警報なし津波 1月 15日ヒアリング 保安規定ご説明資料

12/22 審査会合での保安規定に係る各ご指摘事項に対する回答は以下の通りです。

高浜発電所審査資料		R0
提出年月日	2021年	1月15日

高浜発電所原子炉施設保安規定変更認可申請書

図 潮位計のシステム構成図

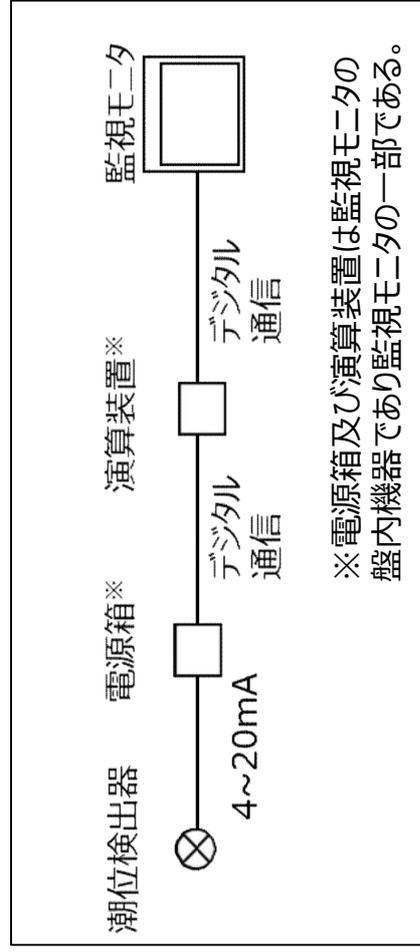
No.	指摘事項	頁
1	保安規定に記載する潮位計に含まれる構成品（演算装置、モータ、電源）を明確化すること。	P2
2	AOT（動作可能な潮位計が2台未満になった場合、12時間以内にモード3、56時間以内にモード5とした後に取水路防潮ゲートを閉止すること）について、参考としたDB設備のAOTも含め、考え方を説明すること。	P3～7
3	予防保全を目的とした点検・保守を実施する場合等において、「構外の観測潮位に異常がないこと」を確認するが、潮位異常なのか、設備異常なのか明確にすること。（構外潮位計の種類、故障モード等を踏まえ説明すること。）	P8～11
4	警報なし津波が地震起因でないこと、既存の通信連絡設備も含め、衛星電話（津波防護用）のLCO/AOTを説明すること。	P12～13
5	附則の記載のうち「津波警報等が発表されない可能性のある津波への対応に関連する規定」の整理を踏まえ、下部規定等で明確になる仕組みを説明すること。	P14

- ✓ 潮位計は、システムとして、「潮位検出器」、「電源箱」、「演算装置」、「監視モータ」で構成されている。（下図参照）
- ✓ 保安規定第68条の2において、以下のとおり潮位計の定義を記載し、明確化する。

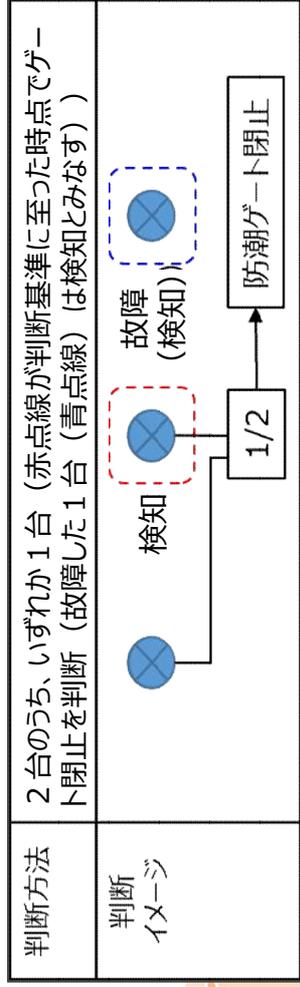
AOT (動作可能な潮位計が2台未満になった場合、12時間以内にモード3、56時間以内にモード5とした後に取水路防潮ゲートを閉止すること) について、参考としたDB設備のAOTも含め、考え方を説明すること。

✓ 潮位計がLCO逸脱した場合の要求される措置、AOTを右表に示す。

✓ 要求される措置のB.1で、動作不能※2となっている潮位計1台を取水路防潮ゲート閉止判断基準に係る潮位変動を確認した(検知)と扱うのは、動作可能な潮位計が残り2台となった場合に、故障による検知失敗の可能性を低減し、3台中2台の検知による判断と同等の信頼性を確保するためにこのように扱っているものである。(なお、動作可能な潮位計による津波の検知がなければ条件Bでは取水路防潮ゲートを閉止しない。下図参照)
